DEUTSCHES INSTITUT FÜR BAUTECHNIK

Bescheid

über
die Änderung und Verlängerung der Geltungsdauer
der allgemeinen bauaufsichtlichen Zulassung vom 13. September 2001

Brandschutzverglasung "VSGI 08 - G 60"
der Feuerwiderstandsklasse G 60 nach DIN 4102-13

Anlage ÄV 1
zum Änderungs- und
Verlängerungsbescheid
vom 2. MRZ. 2007
zur Zulassung Nr. Z-19.14-1094
vom 13. September 2001

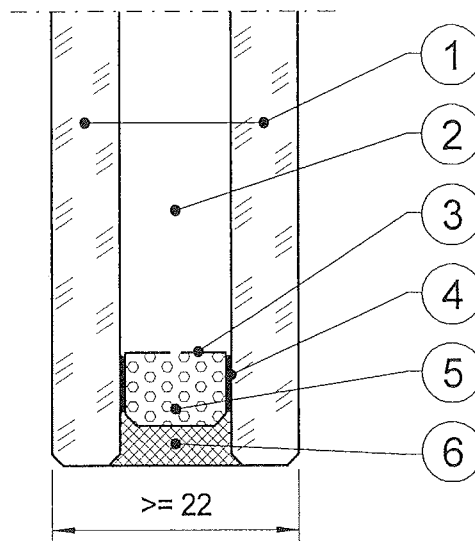
7. Der Abschnitt 2.3.2 wird wie folgt geändert:
Der erste Satz erhält folgende Fassung:
In jedem Herstellwerk der Bauprodukte nach Abschnitt 2.1.2 ist eine werkseigene Produktionskontrolle einzurichten und durchzuführen.
8. Die Anlage 6 der allgemeinen bauaufsichtlichen Zulassung wird ersetzt durch die Anlage Ä/V 1 dieses Bescheids.
9. Die Anlage 7 der allgemeinen bauaufsichtlichen Zulassung wird ersetzt durch die Anlage Ä/V 2 dieses Bescheids.

- 1) angrenzendes Massivbauteil aus Mauerwerk $d \geq 115$ mm, bzw. aus Beton $d \geq 100$ mm
- 2) obere Befestigung, Stahl gemäß Anlage 5
- 3) Mineralwolle, nichtbrennbar (Baustoffklasse DIN 4102-A)

- 4) Streifen aus "Promatect H", $\geq 22 \times 20$ mm
- 5) Riegel, Stahlrohr S 235 JRG2 gemäß DIN EN 10305-5, $60 \times 60 \times 3$ mm
- 6) Riegelverbinder, U-Stahl, 53 lang, $40 \times 53 \times 40 \times 3$ mm

- 7) Pfosten, Stahlrohr S 235 JRG2 gemäß DIN EN 10305-5, $100 \times 60 \times 3$ mm
Bei Verglasungshöhen bis 2 m wahlweise auch $\geq 60 \times 60 \times 3$ mm

- 8) Stahlschraube M 6 x 30 mm
- 9) aufgeschweißte Gewindehülse M 6 x 30 mm, Abstand ≤ 500 mm
- 10) "SGG VETROFLAM ISO" - Scheibe, $d \geq 22$ mm, gemäß Anlage 7

- 11) Silikonversiegelung, schwerentflammbar (Baustoffklasse DIN 4102-B1)
- 12) Vorlegeband vom Typ "Kerafix 2000 Papier" einseitig selbstklebend, $\geq 20 \times 6$ mm

- 13) Verglasungsklötze vom Typ "Flammi" oder "Promatect H", $\geq 14 \times 80$ mm, Breite mind. entsprechend der Glasdicke
- 14) Glashalteleiste, Flachstahl 60×5 mm

- 15) Glasauflage, 80 mm lang gemäß Anlage 3
- 16) Klemmprofilabschnitte, Aluminium, 50 mm lang, z.B.: Typ "Schüco 162880" oder gleichwertiger Typ
- 17) Klemmprofil Deckschale, Aluminium, z.B.: Typ "Schüco 160630" oder gleichwertiger Typ

- 18) Befestigungsmittel, z.B. allgemein bauaufsichtlich zugelassener Dübel ($\varnothing \geq 8$ mm) mit Stahlschraube (≥ 60 mm), Befestigungsabstände gemäß Anlage 1

- 19) Flachstahl $\geq 120 \times 60 \times 6$ mm mit Pfosten verschweißt
